Réponse à une demande de permission de voirie

N° de dossier : 1119633
Date : 19/08/2026
Contact : BERTHY Damien

Localisation des Travaux
15590 VELZIC - RD17.

PROPOSITION D'IMPLANTATION
CONSEIL DÉPARTEMENTAL / PAT / DM / SGT D'AURILLAC

Schéma n°6-2 tranchée sous accotement située à une distance du bord de chaussée inférieure à 0,75m pour les RD des catégories cat.1, 2 et 3

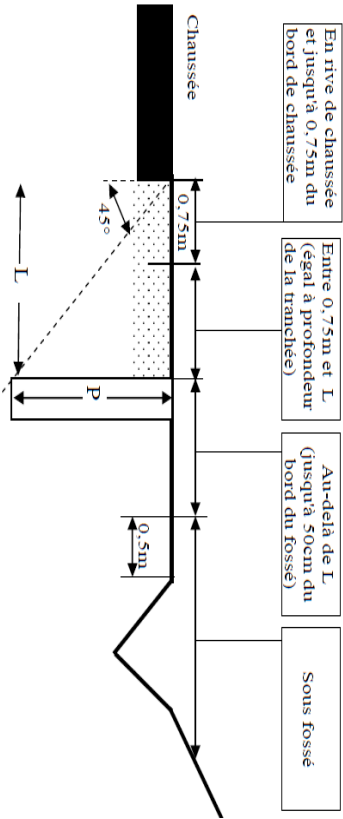
N° RD	Catégories et niveaux RD Cat.1 niv 1 Cat.1 niv 2a Cat.1 niv. 2b Cat. 2 Cat 3	Repères Plans joints	Côté de la route D ou G suivant le sens des PR	Technique* TT, TE, FD, F, SA	LONGUEUR SOUS DOMAINE PUBLIC					N° du schéma type applicable (Schémas annexés à la PI) observations diverses
					Sous chaussée	Sous accotement		Sous fossé	Sous trottoir	
						En rive de chaussée et jusqu'à 0,75m du bord de ch.	Entre 0,75m et L égal à profondeur de tranchée			
17	Cat. 2	Au PR9+030	D	TT	2x2m					En rive Schéma 6-2 en priorité Si passage sous chaussée Schéma 7
		Au PR9+530	D	TT	2x2m					En rive Schéma 6-2 en priorité Si passage sous chaussée Schéma 7
